# 改善箇所説明図

## 基準不適合発生箇所

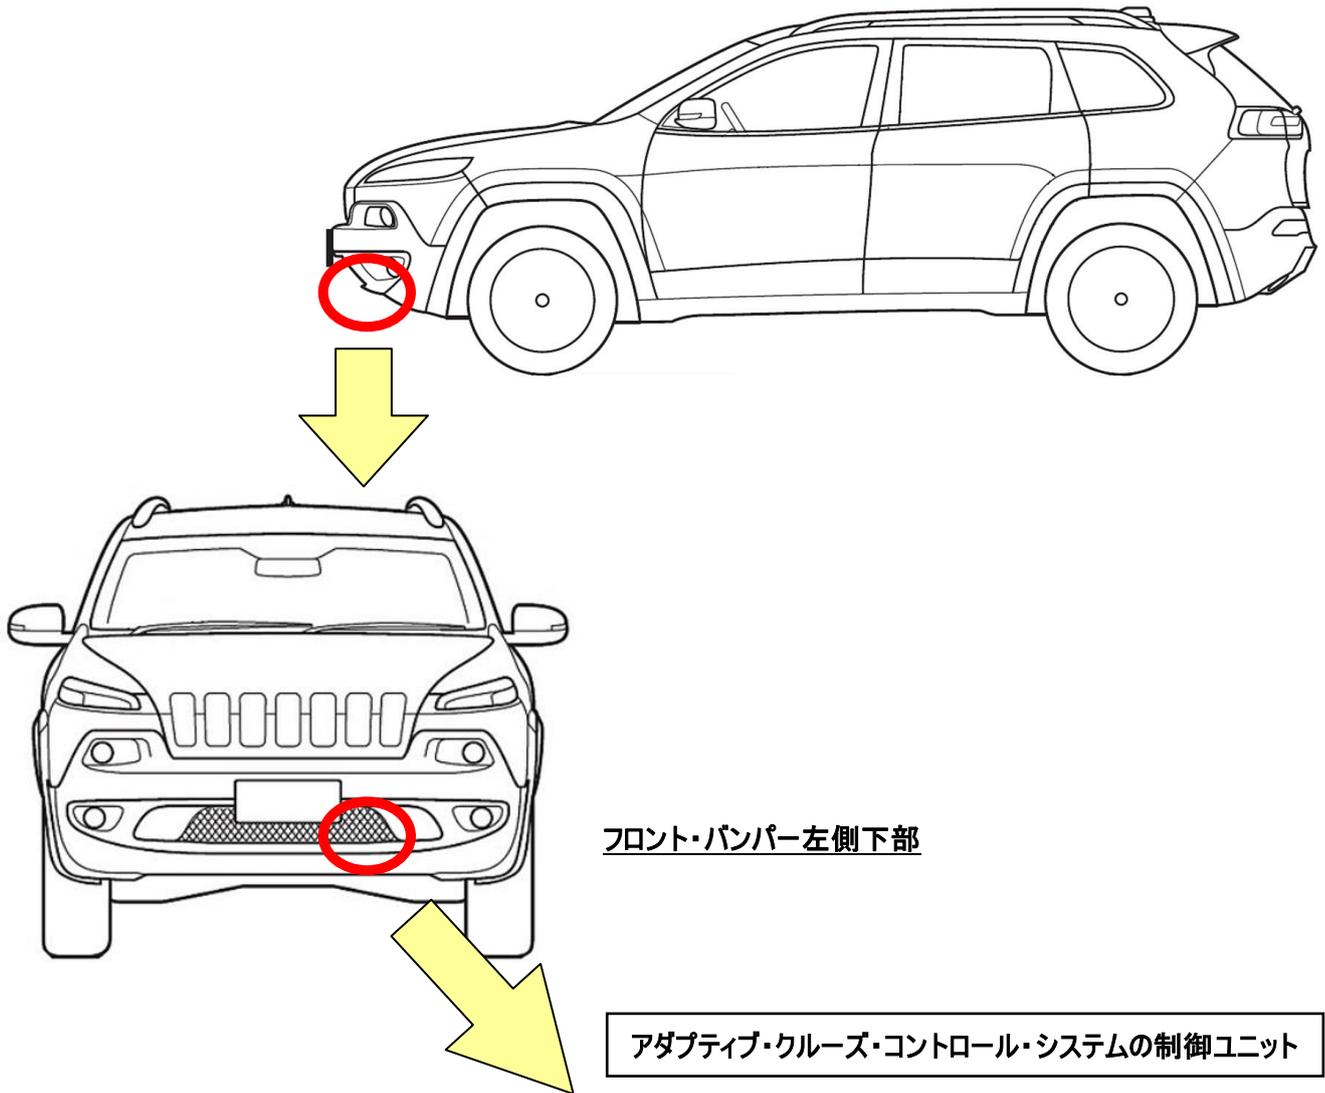
アダプティブ・クルーズ・コントロール・システムにおいて、制御プログラムが不適切なため、クルーズ機能作動中にアクセルペダルを踏んで加速すると、アクセルペダルを放した後も加速が継続されることがあり、最悪の場合、追突事故に至るおそれがある。

全車両、アダプティブ・クルーズ・コントロール・システムの制御プログラムの品番を点検し、該当する場合は、制御プログラムを書き換える。

識別：運転席シート・レールの後部外側固定ボルト頭部に黄色ペイントを塗布する。
